**AVIS RELATIF À LA PROTECTION
CONTRE LES EVENTUELS EFFETS NOCIFS ET NUISANCES
PROVOQUÉS PAR LES RAYONNEMENTS NON IONISANTS
GÉNÉRÉS PAR DES ANTENNES ÉMETTRICES STATIONNAIRES**

Commune : SENEFFE - Exploitant : ORANGE

Rapport n° 3054 / 2023

Figure 1 : Vue en plan des lieux de séjour et des points de contrôle

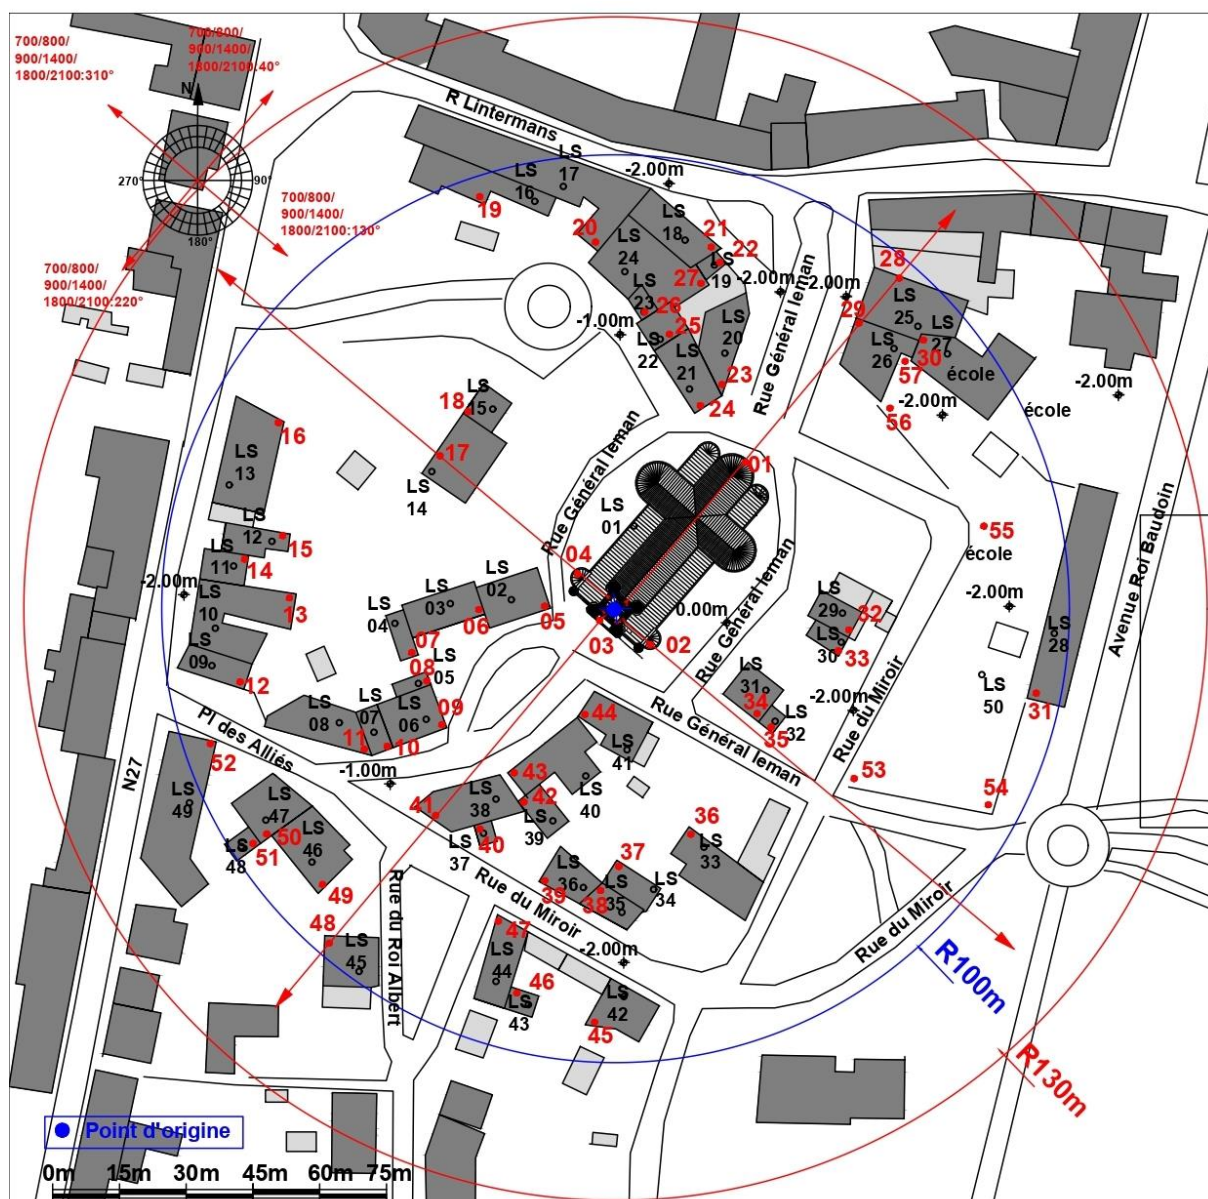
Les fréquences d'émission, la puissance rayonnée par chacune des antennes et leur gain permettent de déterminer le rayon de la zone à analyser. Tout dépassement de la limite par installation est exclu en dehors de cette zone. Le tableau 2 reprend les 35 LS² pour lesquels l'indice d'exposition est le plus élevé. Les différentes colonnes indiquent :

- le numéro du point de contrôle repris sur un des plans de la figure 1;
- le numéro du LS dans lequel se trouve le point de contrôle de la 1^{ère} colonne ;
- l'atténuation d'obstacle prise en compte pour le calcul de l'indice d'exposition dans le LS ;
- le résultat du calcul de l'indice d'exposition.

En ce qui concerne les antennes de l'installation mentionnées dans le tableau 1, la distance maximale à laquelle la limite pourrait être atteinte, à l'extérieur, est égale à 76,5 m. S'il n'y a pas de LS à une distance inférieure, les antennes respectent forcément la limite d'immission.

Dans le cas des LS situés à l'intérieur des bâtiments, une atténuation d'obstacle est prise en compte et il en résulte que la distance maximale à laquelle la limite pourrait être atteinte se réduit à 54,1 m.

Figure 2 : Vue en plan des installations d'antennes dans un rayon de 300 mètres autour de l'installation faisant l'objet de la demande d'avis

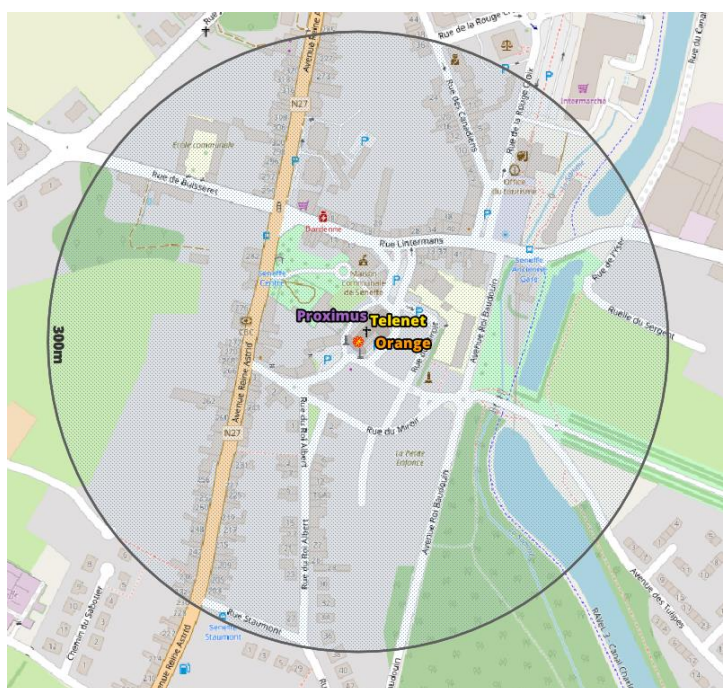
Le plan en projection verticale de la figure 2 indique la localisation des antennes actives éventuelles visées par le décret et situées dans un rayon de 300 mètres autour de l'installation référencée dans le paragraphe 2. Les données de localisation de ces antennes et les avis correspondant sont accessibles via le cadastre en ligne des antennes émettrices stationnaires⁶.

Compte tenu du nombre d'installations localisées dans la figure 2, il apparaît que l'intensité du rayonnement électromagnétique généré, dans les lieux de séjour situés à proximité de l'installation référencée dans le paragraphe 2, par l'ensemble des antennes émettrices stationnaires de l'ensemble des exploitants du même site d'antennes émettrices stationnaires respecte la limite fixée à l'article 4, § 2 du décret.
